Anlage 7.1-7.7 zu GD 098/16

Frühzeitige Beteiligung der Behörden und Träger öffentlicher Belange

Bebauungsplan "Moltkestraße 20", Ulm

Vorhabenbezogener Bebauungsplan "Moltkestraße 20"
SUB I - Ka

AT/Vh-Bez.: Kein aktiver Auftrag		AT/Vh-Nr.: Kein aktiver Auftrag	
TI NL	Südwest		
PTI	Stuttgart		
ONB	Ulm		
Bemerkung:		AsB	31
		VsB	731B
		Name	Weiblen, F - PTI22
		Datum	01.04.2015
		Sicht	Lageplan
		Maßstab	1:1000
		Blatt	1

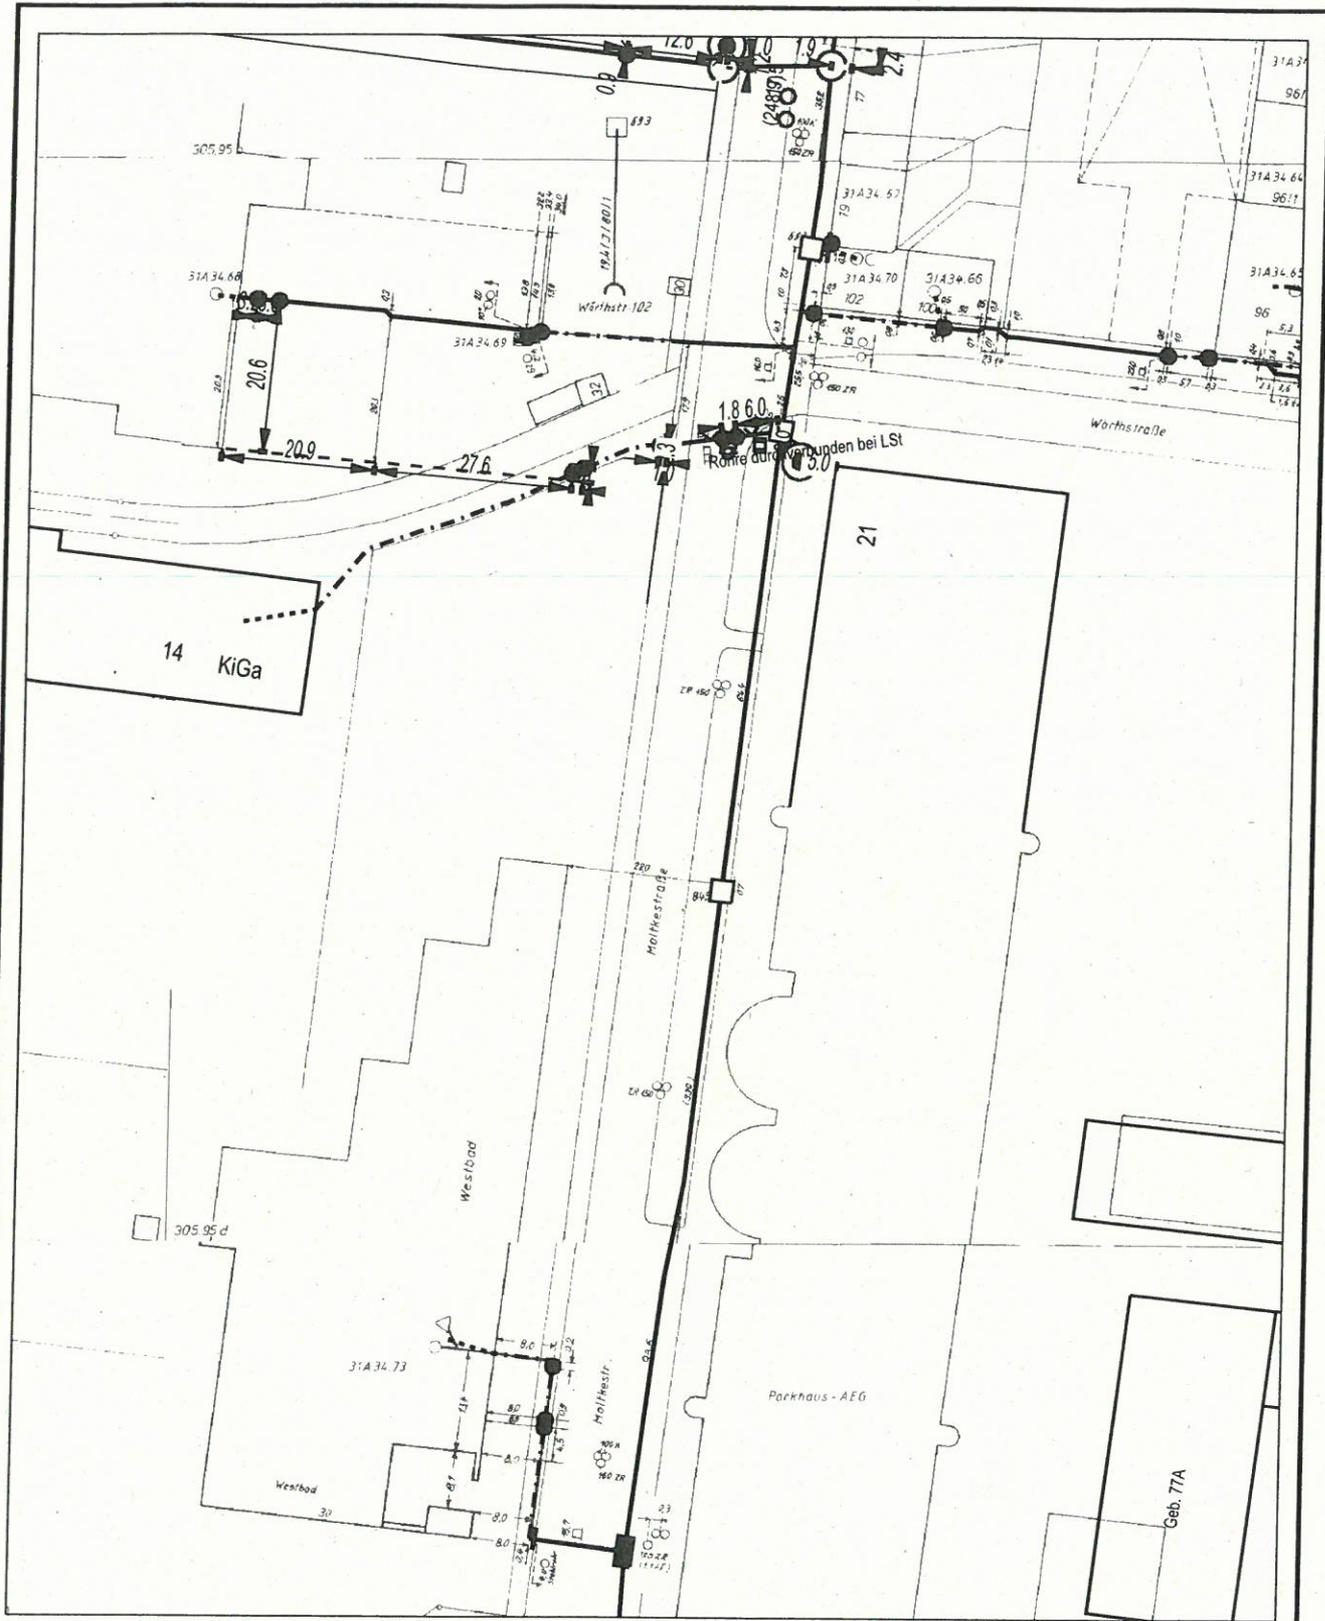
Im nördlichen Bereich des Bebauungsplanes befindet sich eine Leitung der Telekom.
 Diese ist für die Versorgung des angrenzenden Kindergarten. Evtl. reicht diese
 Leitung in das Baufeld des betroffenen Bebauungsplanes und kann während der
 Bauphase gesichert werden. Sollten Umlagungen oder Änderungen an unseren
 Leitungen notwendig sein, sind die dadurch entstehenden Kosten vom Auslöser zu
 tragen.

Wir bitten Sie, uns über Beginn und Ablauf bei einer eventuellen Baumaßnahme so
 früh wie möglich, mindestens 16 Kalenderwochen vor Baubeginn, schriftlich zu
 informieren, damit wir unsere Maßnahmen mit Ihnen und den anderen
 Versorgungsunternehmen rechtzeitig koordinieren können.

Folgende Stellungnahmen wurden vorgebracht:	Stellungnahme der Verwaltung:
<p><u>Deutsche Telekom Technik GmbH</u> <u>Schreiben vom 08.04.2015 (Anlage 7.1)</u> Im nördlichen Bereich des Bebauungsplanes befindet sich eine Leitung der Telekom. Diese ist für die Versorgung des angrenzenden Kindergartens. Evtl. reicht diese Leitung in das Baufeld des betroffenen Bebauungsplanes und kann während der Bauphase gesichert werden. Sollten Umlegungen oder Änderungen an die Leitungen notwendig sein, sind die dadurch entstehenden Kosten vom Auslöser zu tragen. Bitte um schriftliche Information über Beginn und Ablauf der Baumaßnahme so früh als möglich, mindestens 16 KW vor Baubeginn, damit Telekommaßnahmen mit dem Bauherrn und anderen Versorgungsträgern rechtzeitig koordiniert werden kann.</p>	<p>Die vorhandene Leitung wird, sofern nötig, zu Beginn der Baumaßnahme bauseits verlegt.</p> <p>Der Bauherr koordiniert das weitere Vorgehen mit den Leitungsträgern.</p>

Strom
Ulm, Moltkestraße 20

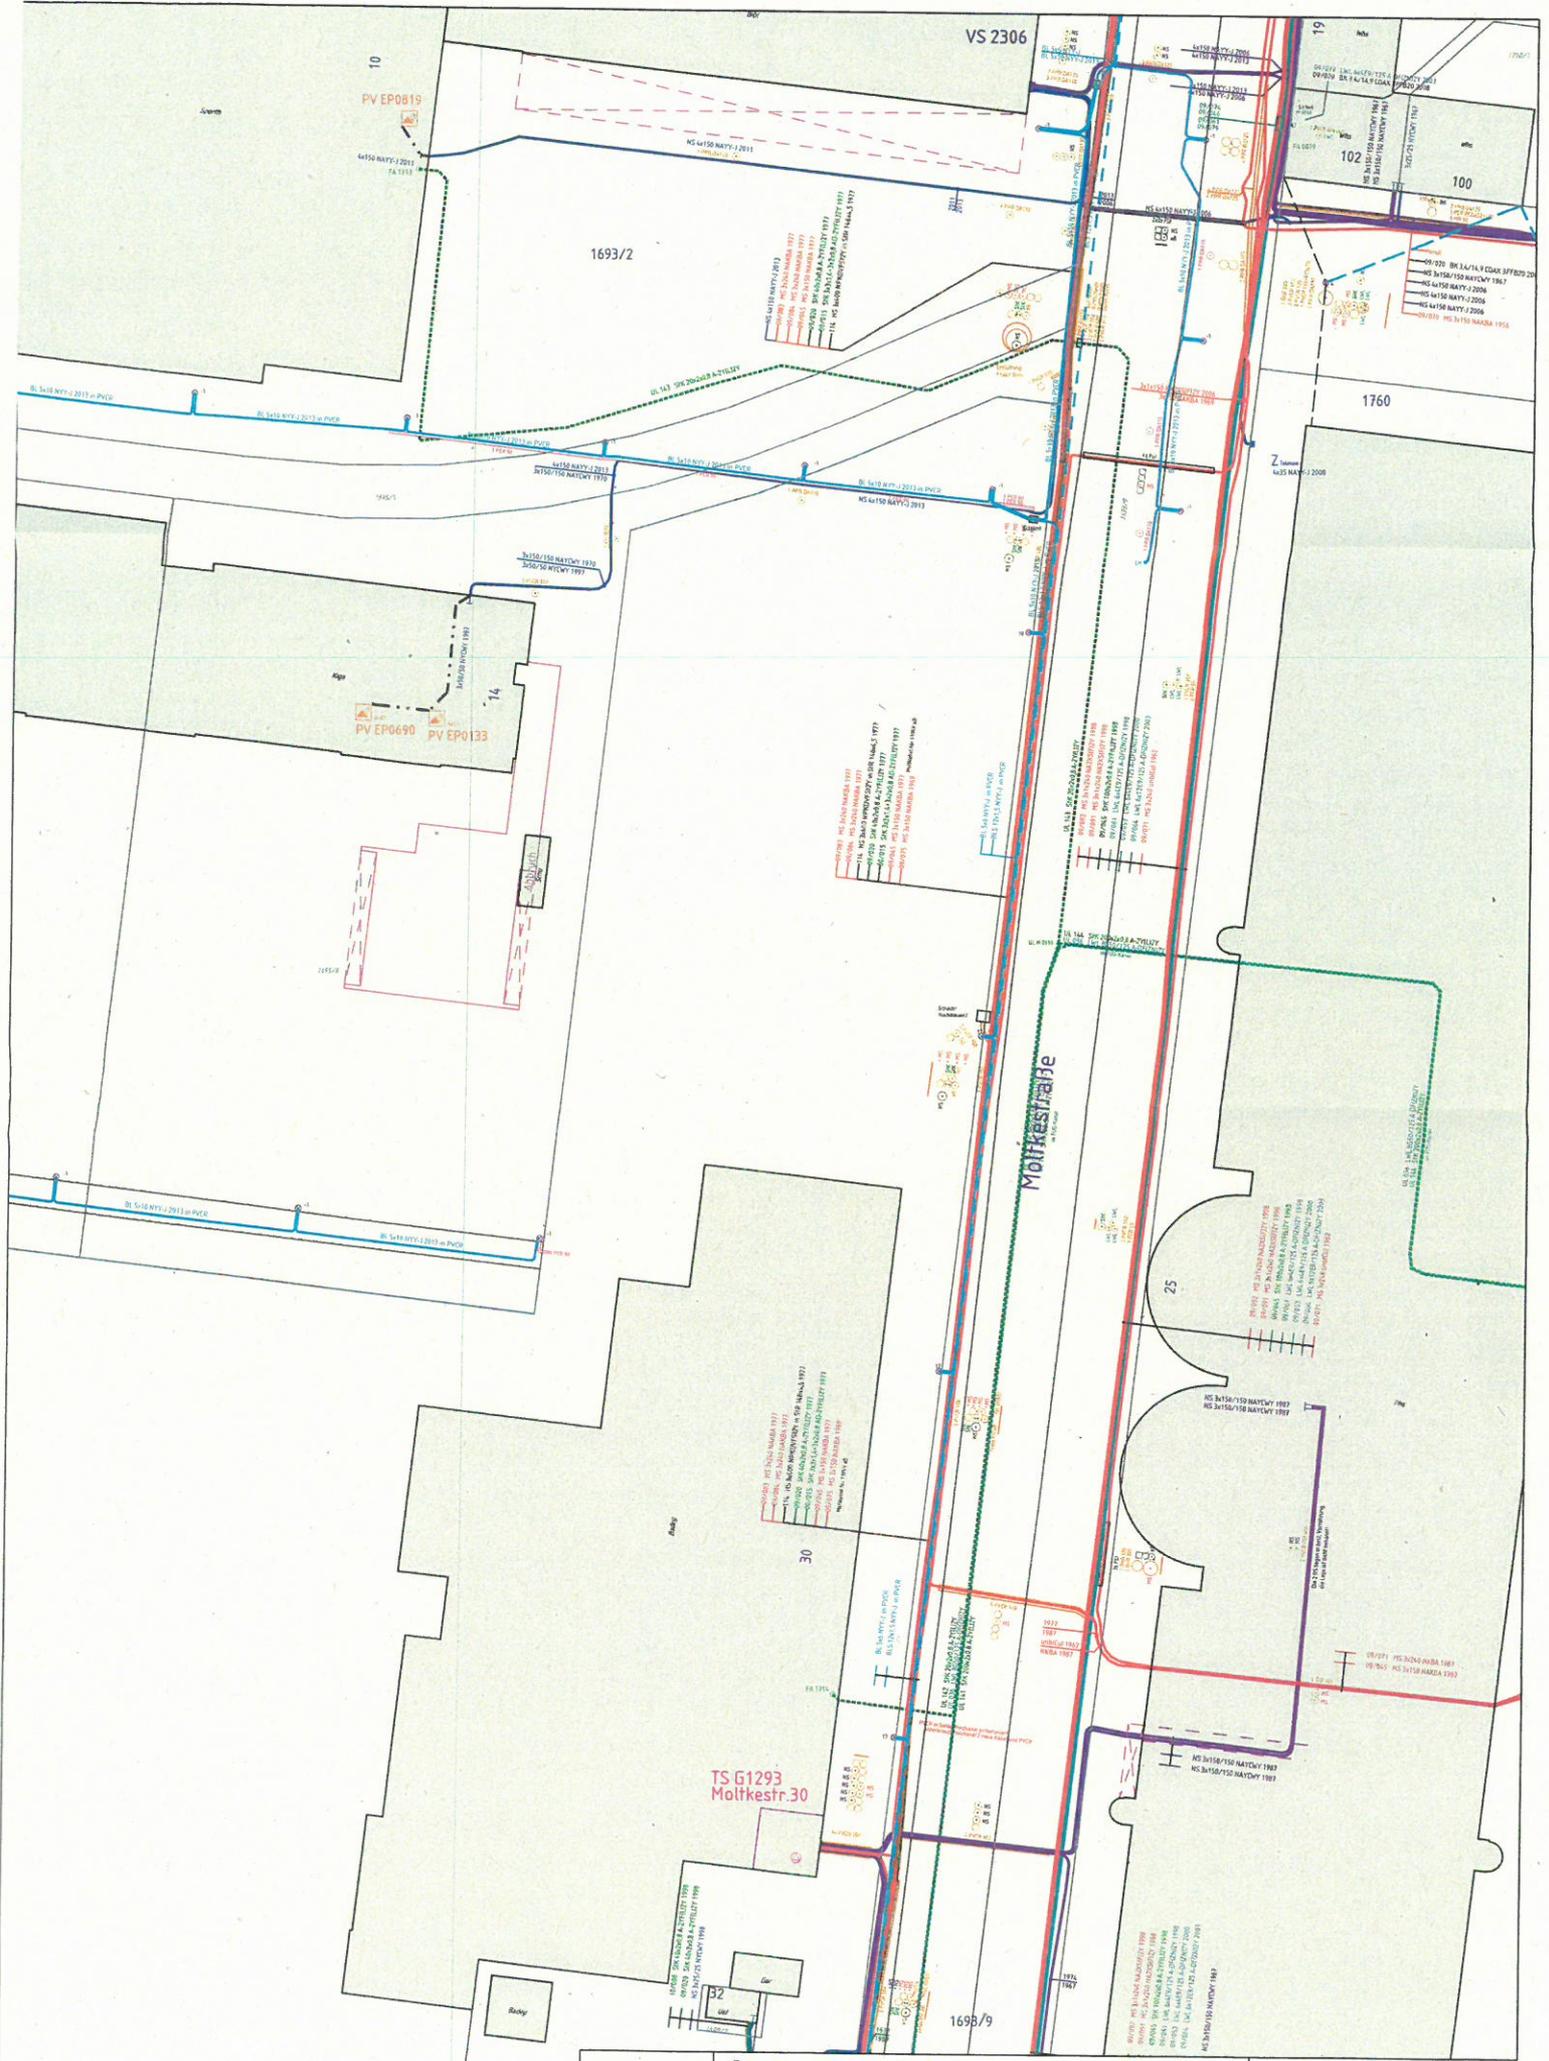
Aus den vorgelagerten Netzen ist die Versorgung mit Trinkwasser und Strom durch die Stadtwerke möglich. Die Stadtwerke möchten darauf hinweisen, dass im direkten Bereich der geplanten Neubebauung, der Trinkwassernetzanschluss für das Gebäude der Moltkestraße 14 verlegt ist. Die Trennung und Umlegung dieses Anschlusses ist kostenpflichtig vom Bauherrn frühestmöglich bei den Stadtwerken zu beauftragen.

Zusätzlich möchten die Stadtwerke auf einen bestehenden Notbrunnen hinweisen, der sich ebenfalls im geplanten Baubereich befindet. Die Zuständigkeit liegt hier nicht bei den Stadtwerken sondern beim Bund bzw. dem regionalen Fachbereich Katastrophenschutz der Stadt.

<p><u>SWU Ulm/Neu-Ulm Energie GmbH</u> <u>Schreiben vom 13.04.2015 (Anlage 7.2)</u> Die Versorgung mit Strom, Erdgas und Trinkwasser ist aus den vorgelagerten Netzleitungen durch die Stadtwerke möglich. Es wird darauf hingewiesen, dass im direkten Bereich der geplanten Neubebauung, der Trinkwassernetz-</p>	<p>Die Leitung ist bekannt und wird zu Beginn der Baumaßnahme verlegt. Die SWU ist in die Maßnahme involviert.</p>
